Acuerdo 951 Por el cual se aprueba la incorporación del cambio en los límites de generación y absorción de potencia reactiva de las unidades de la planta de generación Urrá y las respectivas curvas de carga

951

6 Abril, 2017

UNIDAD 1

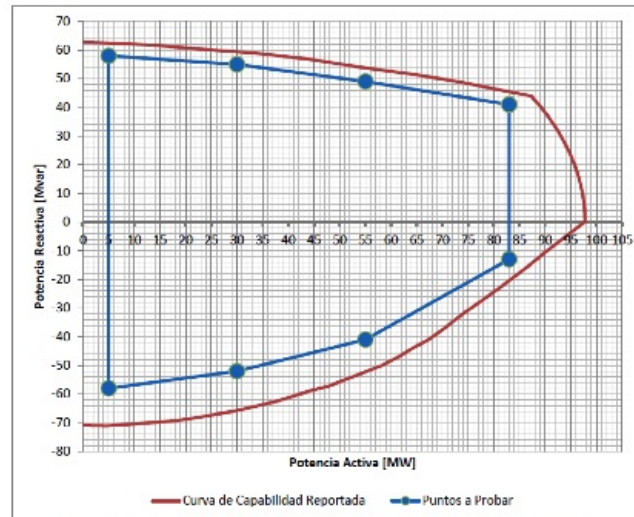
CENTRAL HIDROELÉCTRICA URRÁ I					
TABLA DE ACTUALIZACIÓN DE PARAMETROS DE POTENCIA REACTIVA					
VALORES ANTERIORES Y NUEVOS					
(Resultados de las pruebas de Potencia Reactiva)					
UNIDAD No 1					
REGION DE SOBRESITACIÓN			REGION DE SUBEXITACIÓN		
POTENCIA	GENERACIÓN DE REACTIVOS (Mvar)		POTENCIA	ABSORCIÓN DE REACTIVOS (Mvar)	
Mw	VALOR ANTERIOR	VALOR NUEVO	Mw	VALOR ANTERIOR	VALOR NUEVO
5	63	58	5	-58	-58
30	63	55	30	-58	-52
55	63	49	55	-58	-41
83	63	41	83	-58	-13

UNIDAD 2

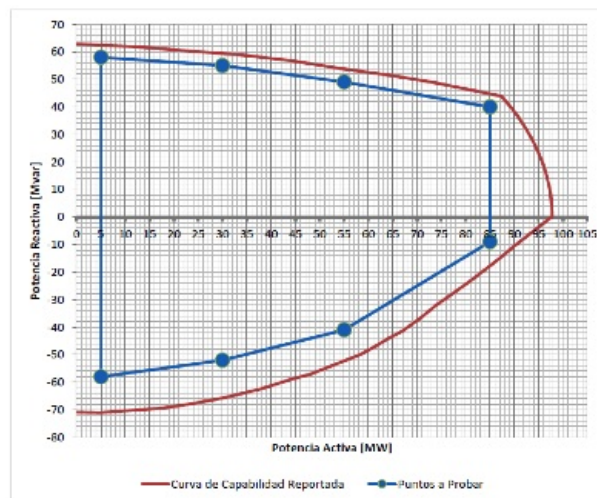
UNIDAD No 2					
REGION DE SOBRESITACIÓN			REGION DE SUBEXITACIÓN		
POTENCIA	GENERACIÓN DE REACTIVOS (Mvar)		POTENCIA	ABSORCIÓN DE REACTIVOS (Mvar)	
Mw	VALOR ANTERIOR	VALOR NUEVO	Mw	VALOR ANTERIOR	VALOR NUEVO
5	63	58	5	-58	-58
30	63	55	30	-58	-52
55	63	49	55	-58	-41
85	63	40	85	-58	-9

UNIDAD 3

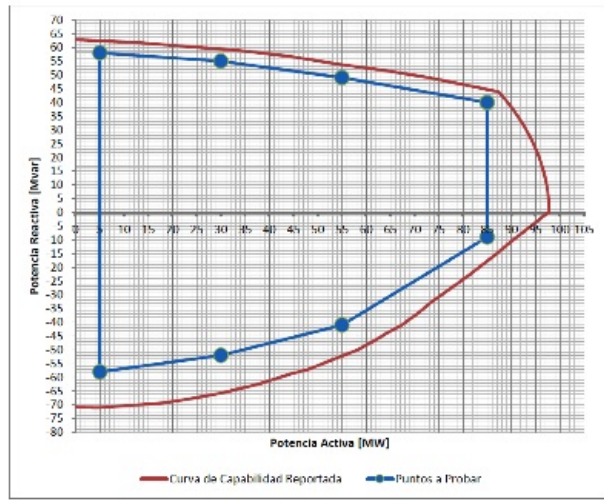
UNIDAD No 3					
REGION DE SOBREDITACIÓN			REGION DE SUBEXITACIÓN		
POTENCIA	GENERACIÓN DE REACTIVOS (Mvar)		POTENCIA	ABSORCIÓN DE REACTIVOS (Mvar)	
Mw	VALOR ANTERIOR	VALOR NUEVO	Mw	VALOR ANTERIOR	VALOR NUEVO
5	63	58	5	-58	-58
30	63	55	30	-58	-52
55	63	49	55	-58	-41
85	63	40	85	-58	-9

UNIDAD 4

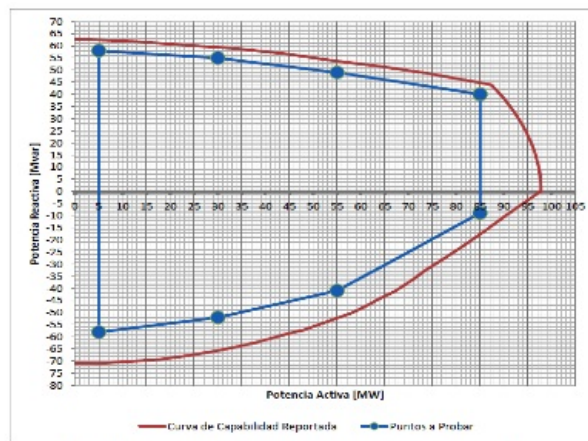
UNIDAD No 4					
REGION DE SOBREDITACIÓN			REGION DE SUBEXITACIÓN		
POTENCIA	GENERACIÓN DE REACTIVOS (Mvar)		POTENCIA	ABSORCIÓN DE REACTIVOS (Mvar)	
Mw	VALOR ANTERIOR	VALOR NUEVO	Mw	VALOR ANTERIOR	VALOR NUEVO
5	46.2	58	5	-43.6	-58
30	46.2	55	30	-43.6	-52
55	46.2	49	55	-43.6	-41
85	46.2	40	85	-43.6	-9
